*Objet : Permis de Construire n° PC 084 016 16 N 0036 – Champ Photovoltaïque
Réponse aux courriers de demande de pièces complémentaires*

**Lieu-dit « GRANDE TERRE »
84370 BEDARRIDES**

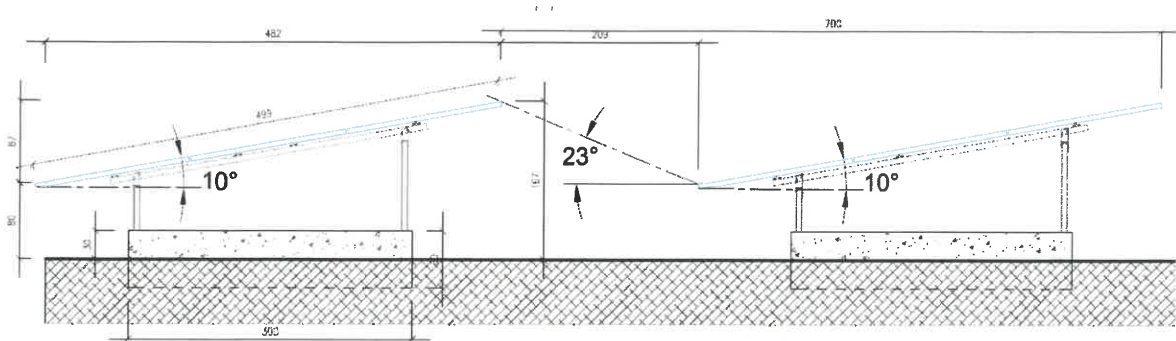
Il est mentionné d' « Intégrer la clôture au Nord et au Sud avec un travail sur la plantation renforcé sous forme de haie brise vent (reprendre les essences du site avec en priorité des arbres) que l'on trouve dans le vocabulaire du paysage autour de la parcelle. Une attention particulière dans leur traitement de la couleur, aussi pour ce site nous préconisons une clôture aux teintes sombres (le vert proposé RAL 6005 est proscrit) il est préférable de choisir des gris foncé cela disparaît plus facilement dans le paysage, même chose pour le portail. »

De plus, l'insertion paysagère (ci-dessous) et prise depuis le point de « vue 1 » (extrait plan masse ci-dessus) permet de constater que le local technique s'intègre dans son environnement grâce à la végétation déjà existante qui sera d'ailleurs renforcée.

Enfin, afin d'améliorer encore plus l'insertion paysagère du local technique, nous proposons de modifier le RAL du local technique par l'un des RAL suivants :

Concernant la couleur, nous acceptons la proposition du paysagiste conseil de changer la couleur de la clôture et du portail pour une teinte de type RAL 7039 (Gris Quartz) :

Centrale solaire de Blauvac (84)
Photo du site

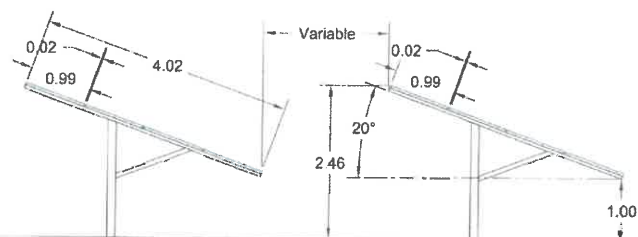
Il est mentionné que « Les panneaux étant installés au sommet de la butte, il faudrait baisser le niveau altimétrique de leur installation afin qu'ils dépassent le moins possible. »

Concernant la hauteur des panneaux solaires. Nous ne pouvons pas encore réduire la hauteur des panneaux solaires. En effet, dès la genèse du projet nous avons pris en compte l'impact paysager du projet, c'est la raison pour laquelle, la hauteur des panneaux solaires est de 1,67 m, avec une inclinaison de 10°. Nous ne pouvons pas accepter de réduire encore la hauteur pour des raisons techniques. En effet, il y a 2 options pour réduire encore l'inclinaison :

- Avec une inclinaison inférieure à 10°, les panneaux solaires s'encrasseraient plus rapidement,
- Réduire le point bas des panneaux solaires en dessous de 0,8 m, générerait aussi un effet de salissure sur les panneaux solaires du fait des éclaboussures des eaux pluviales sur le sol.

Aussi et par comparaison aux autres parcs solaires du département, la hauteur des panneaux solaires sur le projet de Bédarrides est inférieure à tous les projets du département. Ci-dessous, des illustrations des parcs solaires de BLAUVAC et CAROMB, nous aurions pu rajouter les parcs solaires à SORGUES, BOLLENE...
